nr	Het alternatief/variant/scenario	Kan procedureel in richtlijnen project-MER ja (+)of nee(-)	Is de uitwerkingsgraad voldoende om richtlijnen te schrijven? Of moet er nog iets extra gebeuren? Wat?	Wordt door de initiatiefnemer (BAM) gevraagd om dit onderzoek op te nemen in een aanvullende richtlijnennota voor het project-MER van de Oosterweelverbinding?
1	Kanaaltunnel Noord en Kanaaltunnel Zuid gereduceerd tot telkens 1 rijstrook + vluchtstrook inzetbaar als calamiteitenstrook per tunnelrichting, binnen geometrie Oosterweel 'light', dus niet groter gedimensioneerd dan <i>strikt noodzakelijk voor deze configuratie van baanvakken</i>. De kanaaltunnels mogen dus niet overgedimensioneerd zijn voor deze capaciteit. Hierbij is de verwachting dat dit ook een significante en positieve bovengrondse impact zal hebben, met name op het Noordkasteel, de Groenendaallaan, de Hollandse knoop, enzoverder, die in deze variant moeten hertekend worden. De verwachte bouwmethode is een combinatie van “cut & cover” en afgezonken delen, waarbij de stapeling van de kanaaltunnels wellicht niet nodig meer blijkt. Deze vraag komt voort uit deze passage uit het Toekomstverbond/TKV (p.11): “BAM zal in april 20

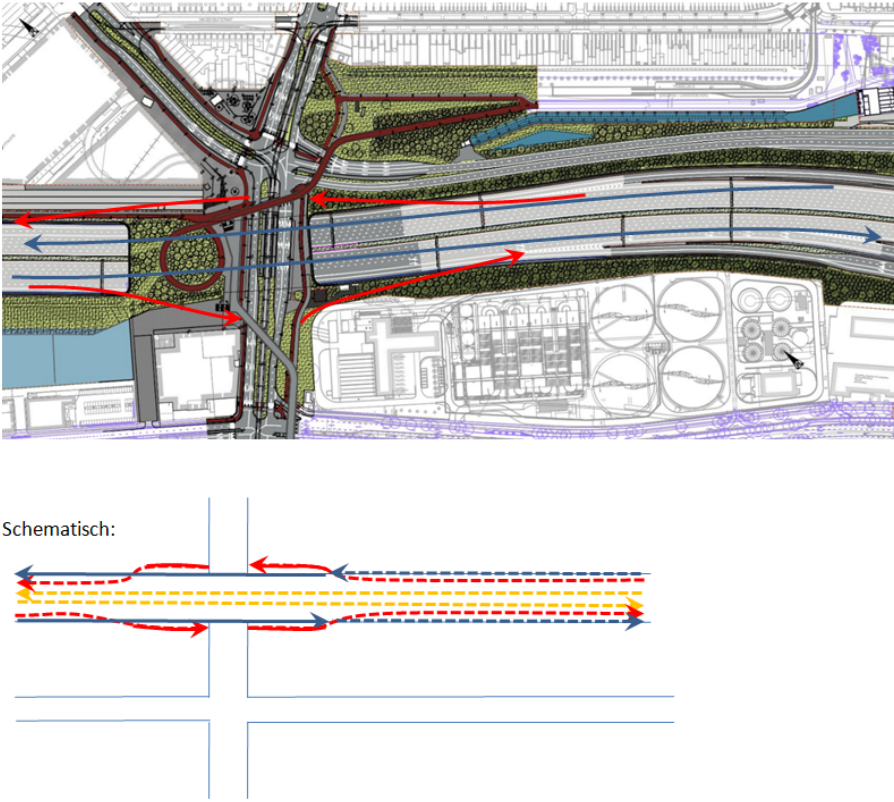
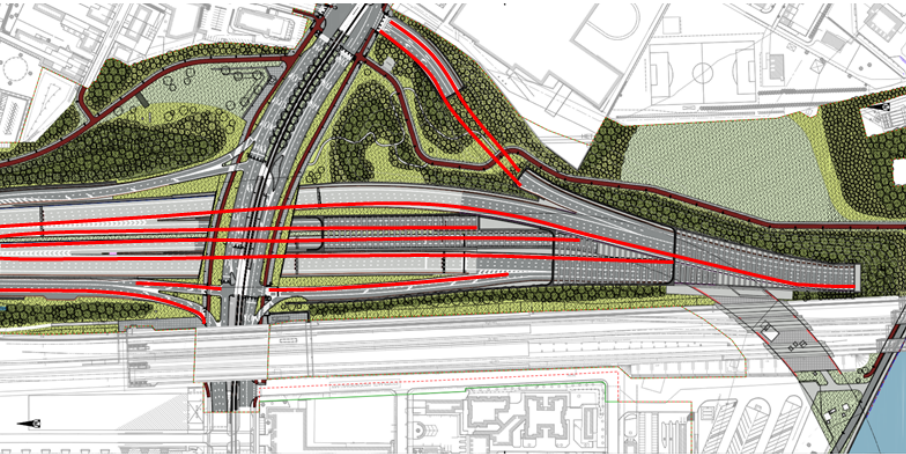
15	<u>Alternatief Toekomstverbond</u> <u>Variant 1: Oosterweel-light, met gereduceerde capaciteit</u> Kanaaltunnel-Noord en -Zuid met telkens 1 rijstrook + vluchtstrook (breed genoeg gedimensioneerd om ook bruikbaar te zijn als calamiteitenstrook). Scheldetunnel met 2x2 rijstroken + vluchtstrook (behoud huidige ontwerp). Basisontwerp zonder gestapelde tunnels, met oog op beperking ruimtelijke impact bovengronds. Met aansluiting Groenendaallaan naar Oosterweelverbinding, zonder Oosterweelknoop, met doortrekking gescheiden verkeersstromen noordelijke Ring tot Groenendaallaan en bundeling alle op- en afritten ter hoogte van Schijnpoot	ja (let op: hier wél een vluchtstrook bij scheldekruising & doortrekken SRW/DRW)		Ja (voor alle verschillende vragen).
16	<u>Alternatief Toekomstverbond</u> <u>Variant 2: Oosterweel-light, met aangepaste noordelijke kanaaltunnels</u> Variant 2A: Reductie kanaaltunnel-Noord: 2x1 rijstrook + vluchtstrook in de kanaaltunnel-Noord en 2x2 rijstroken + vluchtstrook in de kanaaltunnel-Zuid (behoud oorspronkelijke capaciteit), met aansluiting Groenendaallaan naar Oosterweelverbinding, zonder Oosterweelknoop	Dit werd losgelaten ten voordele van 15 & 17.		Nee. Geschrapt.

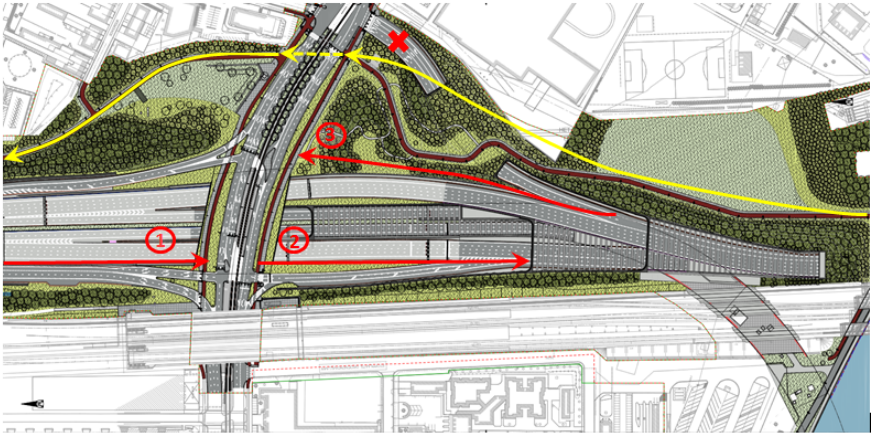
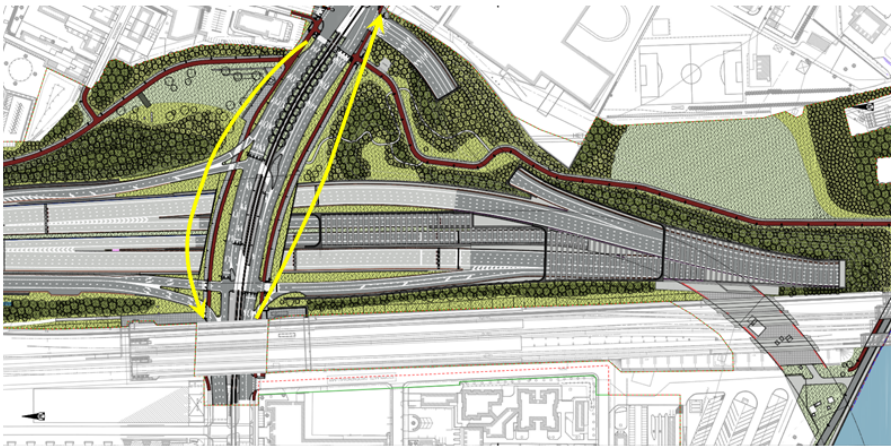
19	Capaciteit verlagen ter hoogte van Lobroekdok (Noordelijke aansluiting R1-E19) Capaciteit verlagen door rijstroken te schrappen (rood = schrappen)  + geometrische reductie	JA	Dit detailniveau is wellicht niet nodig, vermelding “reductie over de hele lijn” is een optie, waarbij deze component mee opgenomen wordt, in een samenhangende variant.	Wordt opgenomen. Dit detailniveau is in deze fase van richtlijnen niet nodig, vermelding “reductie over de hele lijn” is meer aangewezen, waarbij deze component mee opgenomen wordt, in een samenhangende variant.
20	Opening ter hoogte van Lobroekdok verkleinen, wegwerken of verplaatsen	Dit is niet iets waar dienst MER uitspraak over doet. Voor elk redelijk alternatief zal in het project-MER nagegaan worden of de opening thv Lobroekdok nog nodig is en/of verkleind kan worden. Dit is op zich geen alternatief dat op redelijkheid afgetoetst wordt. Vanuit het milieuonderzoek kunnen voor deze locatie wel, waar nodig, milderende maatregelen voorgesteld worden. Een voorbeeld van deze maatregelen kan o.a. een		Ja, wordt hoe dan ook voor elk redelijk alternatief bekeken. Dit wordt bekeken in functie van de reductie en sturingsscenario's.

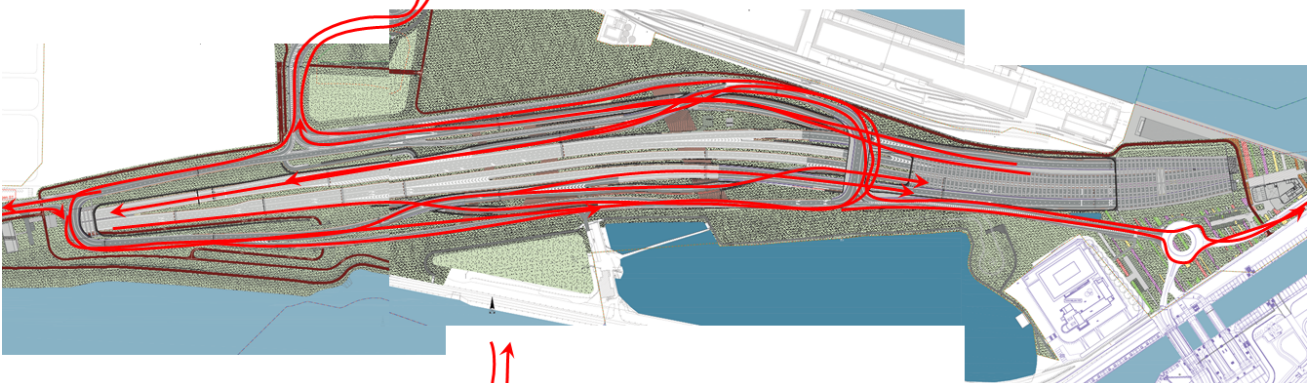
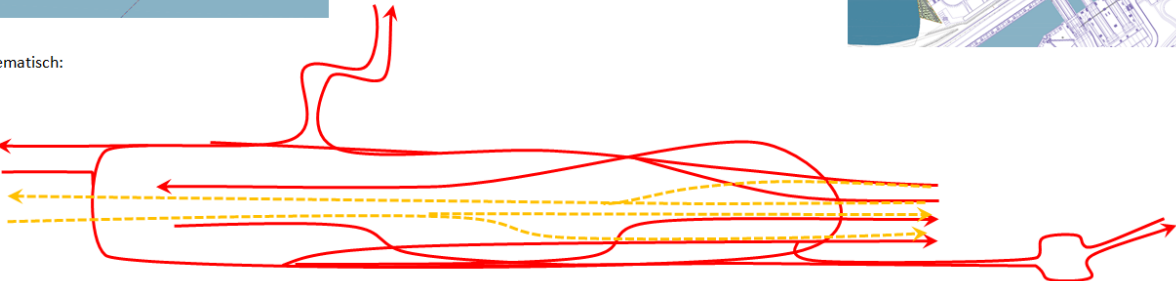
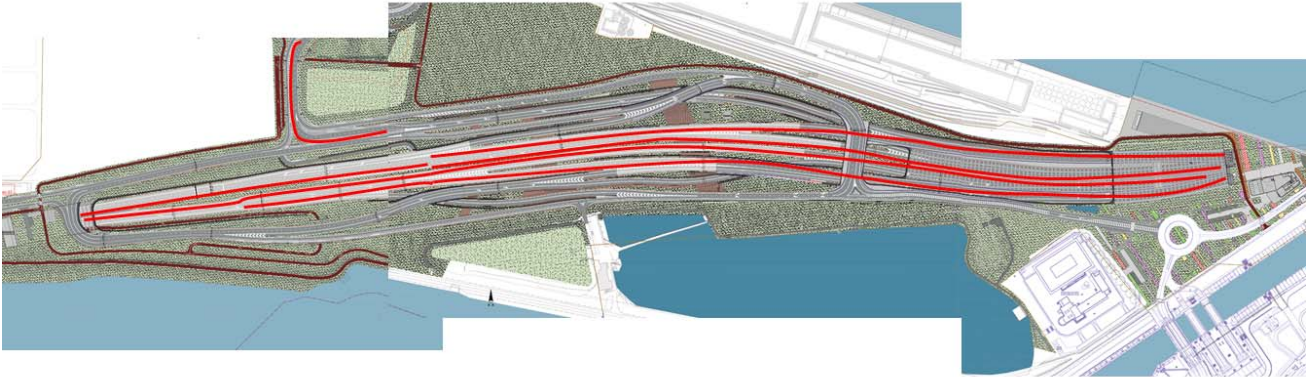
Overkappingsvariant OW 1-0-0_ov1 – zoom t.h.v. Lobroekdok (groen = overkapt, blauw = open sleuf) Welk effect hebben volgende maatregelen op deze opening • Lagere capaciteit • Geen gevaarlijk transport • Lagere snelheid • Gescheiden verkeer in aparte tunnels Wat moet er aangepast worden aan het wegontwerp om deze opening te sluiten?	lagere snelheid zijn De info van de SGS-studie is opgevraagd door de dienst-MER. Info uit deze studies kan gebruikt worden in het project-MER.		
21	Compactere Hollandse Knoop: rijstroken schrappen Geplande situatie Schematisch:	Algemeen: JA Dit lijkt op de eerdere vraag van de schrapping van de oorspronkelijke trechteringsnota. In de oorspronkelijke trechteringsnota was reeds een compactere Hollandse knoop opgenomen. Deze voorstellen kunnen hier op hun redelijkheid afgetoetst worden. Het principe van het hertekenen kan in de richtlijnennota opgenomen worden, afgestemd op het TKV light scenario. (Maar niet noodzakelijk de specifieke details.)		Ja (Dit detailniveau is in deze fase van richtlijnen niet nodig, vermelding “reductie over de hele lijn” is meer aangewezen, waarbij deze component mee opgenomen wordt, in een samenhangende variant.)

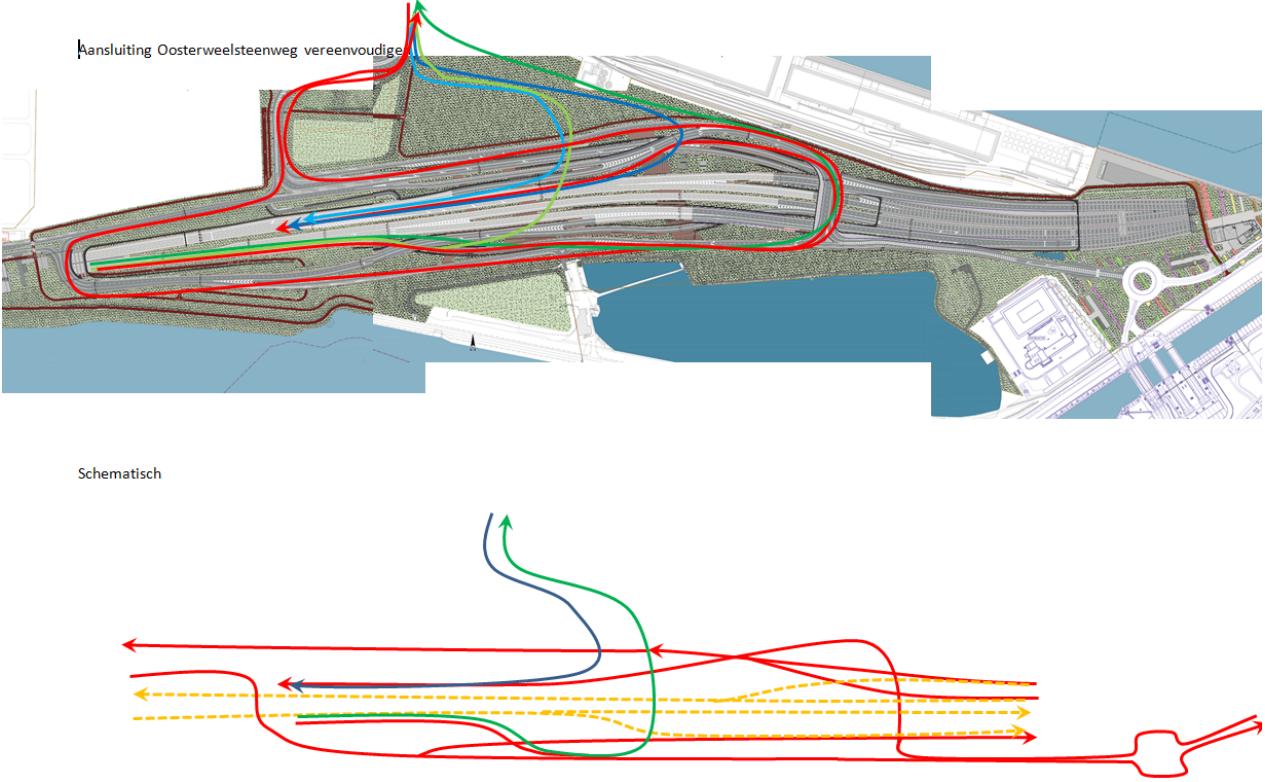
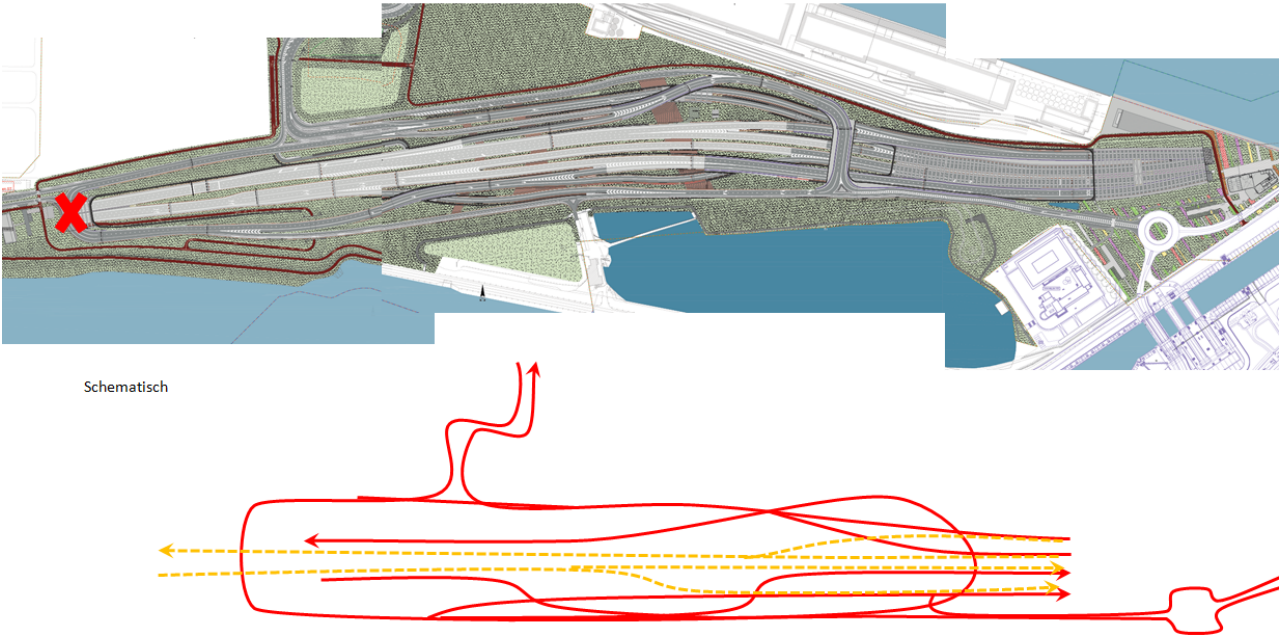
Rijstroken schrappen (rood = schrappen) 				
22	Compactere Hollandse Knoop: Schrappen op- en afrit Noordersingel Schrappen op- en afrit Noordersingel  Schematisch: 		Algemeen: JA Dit lijkt op de eerdere vraag van de schrapping van de oorspronkelijke trechteringsnota. In de oorspronkelijke trechteringsnota was reeds een compactere Hollandse knoop opgenomen. Deze voorstellen kunnen hier op hun redelijkheid afgetoetst worden. Het principe van het hertekenen kan in de richtlijnennota opgenomen worden, afgestemd op het TKV light scenario. (Maar niet noodzakelijk de specifieke details.)		Ja (Dit detailniveau is in deze fase van richtlijnen niet nodig, vermelding “reductie over de hele lijn” is meer aangewezen, waarbij deze component mee opgenomen wordt, in een samenhangende variant.)

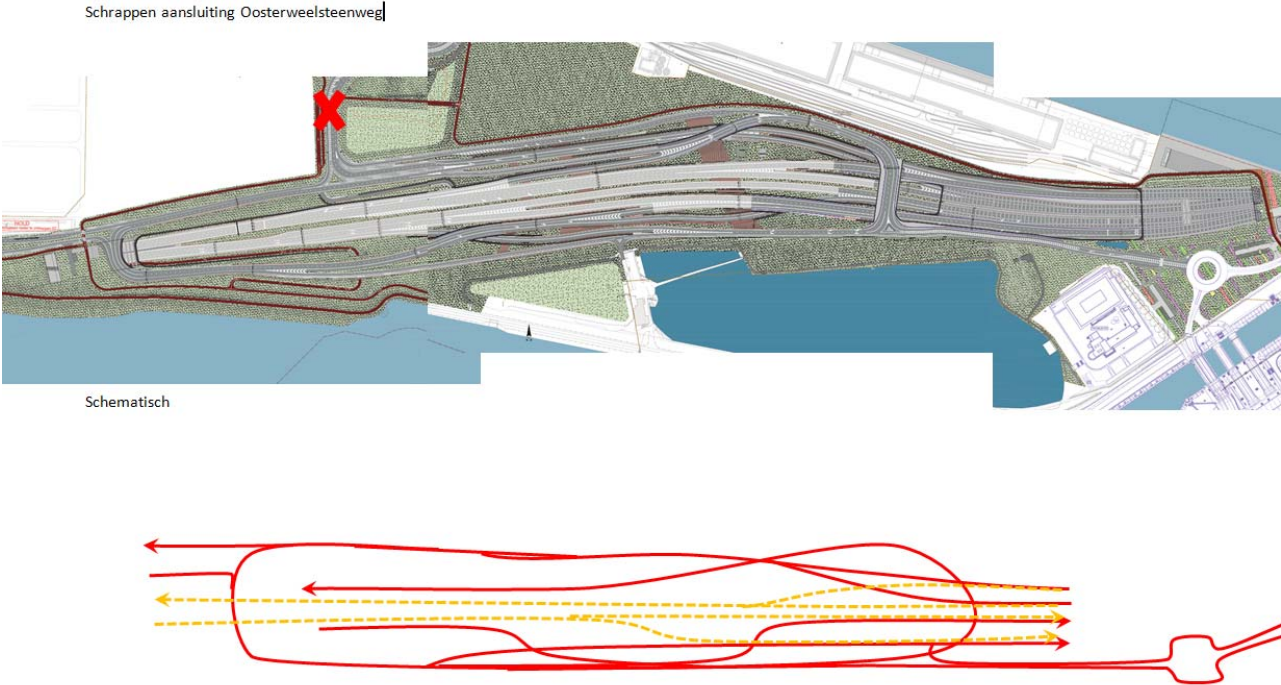
23	Compactere Hollandse Knoop: Opsplitsen op- en afrit Noordersingel / Schijnpoort: optie 1 Opsplitsen op- en afrit Noordersingel / Schijnpoort: optie 1  Schematisch: 	Algemeen: JA Dit lijkt op de eerdere vraag van de schrapping van de oorspronkelijke trechteringsnota. In de oorspronkelijke trechteringsnota was reeds een compactere Hollandse knoop opgenomen. Deze voorstellen kunnen hier op hun redelijkheid afgetoetst worden. Het principe van het hertekenen kan in de richtlijnennota opgenomen worden, afgestemd op het TKV light scenario. (Maar niet noodzakelijk de specifieke details.)		Ja (Dit detailniveau is in deze fase van richtlijnen niet nodig, vermelding “reductie over de hele lijn” is meer aangewezen, waarbij deze component mee opgenomen wordt, in een samenhangende variant.)
24	Compactere Hollandse Knoop: Opsplitsen op- en afrit Noordersingel/ Schijnpoort: optie 2 Opsplitsen op- en afrit Noordersingel / Schijnpoort: optie 2  Schematisch: 	Algemeen: JA Dit lijkt op de eerdere vraag van de schrapping van de oorspronkelijke trechteringsnota. In de oorspronkelijke trechteringsnota was reeds een compactere Hollandse knoop opgenomen. Deze voorstellen kunnen hier op hun redelijkheid afgetoetst worden. Het principe van het hertekenen kan in de richtlijnennota opgenomen worden, afgestemd op het TKV light scenario. (Maar niet noodzakelijk de specifieke details.)		Ja (Dit detailniveau is in deze fase van richtlijnen niet nodig, vermelding “reductie over de hele lijn” is meer aangewezen, waarbij deze component mee opgenomen wordt, in een samenhangende variant.)

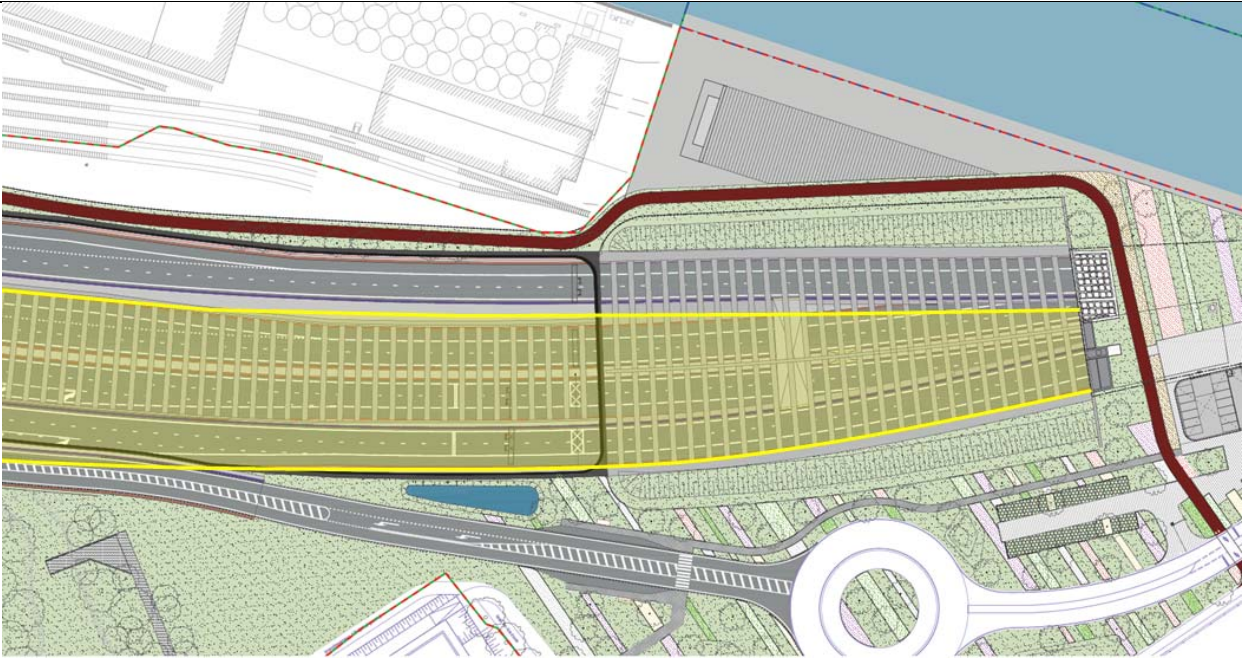
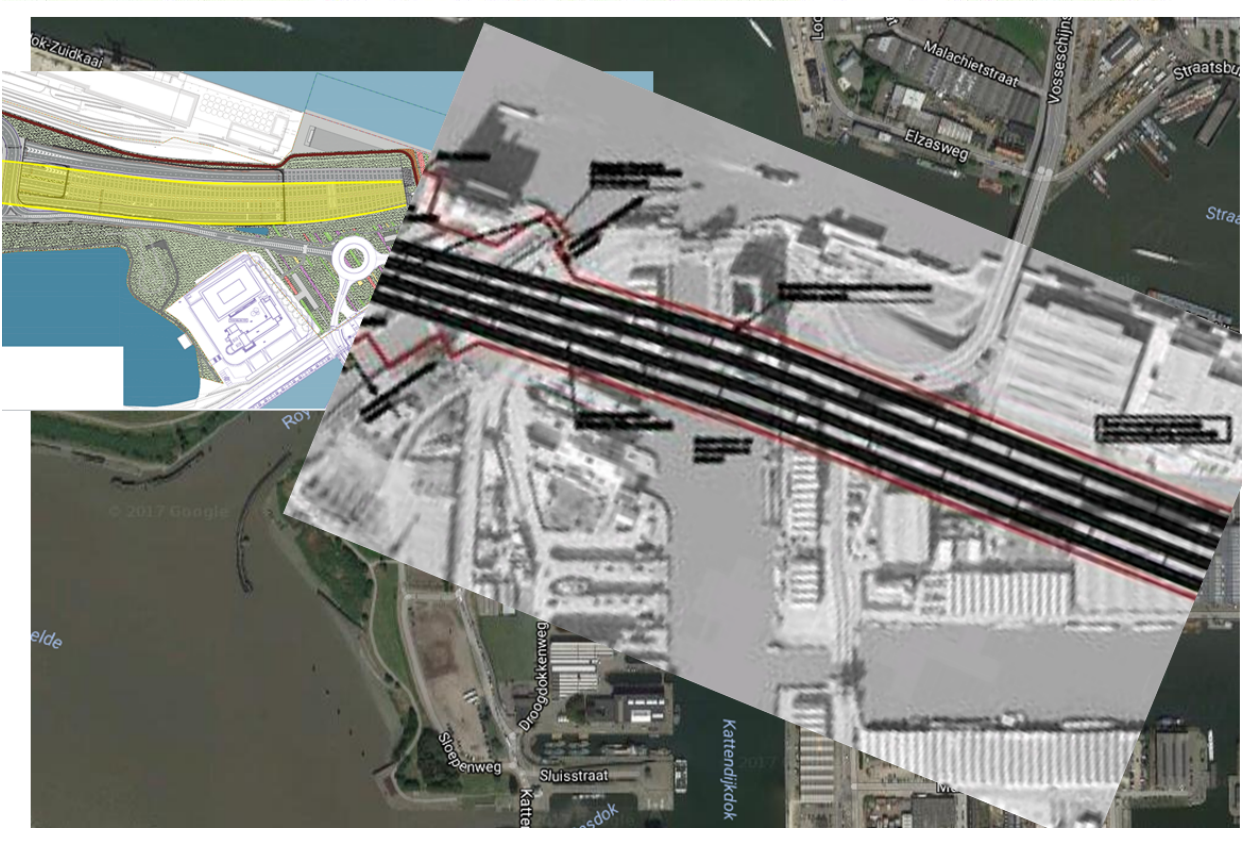
25	Compactere Hollandse Knoop: Opsplitsen op- en afrit Noordersingel/ Schijnpoort: optie 3 Opsplitsen op- en afrit Noordersingel / Schijnpoort: optie 3  Schematisch: 	Algemeen: JA Dit lijkt op de eerdere vraag van de schrapping van de oorspronkelijke trechteringsnota. In de oorspronkelijke trechteringsnota was reeds een compactere Hollandse knoop opgenomen. Deze voorstellen kunnen hier op hun redelijkheid afgetoetst worden. Het principe van het hertekenen kan in de richtlijnennota opgenomen worden, afgestemd op het TKV light scenario. (Maar niet noodzakelijk de specifieke details.)		Ja (Dit detailniveau is in deze fase van richtlijnen niet nodig, vermelding “reductie over de hele lijn” is meer aangewezen, waarbij deze component mee opgenomen wordt, in een samenhangende variant.)
26	Compactere Hollandse Knoop: Verleggen op- en afrit naar Schijnpoort / Lobroekdok Verleggen op- en afrit naar Schijnpoort / Lobroekdok  Schematisch: 	Algemeen: JA Dit lijkt op de eerdere vraag van de schrapping van de oorspronkelijke trechteringsnota. In de oorspronkelijke trechteringsnota was reeds een compactere Hollandse knoop opgenomen. Deze voorstellen kunnen hier op hun redelijkheid afgetoetst worden. Het principe van het hertekenen kan in de richtlijnennota opgenomen worden, afgestemd op het TKV light scenario. (Maar niet noodzakelijk de specifieke details.)		Ja (Dit detailniveau is in deze fase van richtlijnen niet nodig, vermelding “reductie over de hele lijn” is meer aangewezen, waarbij deze component mee opgenomen wordt, in een samenhangende variant.)
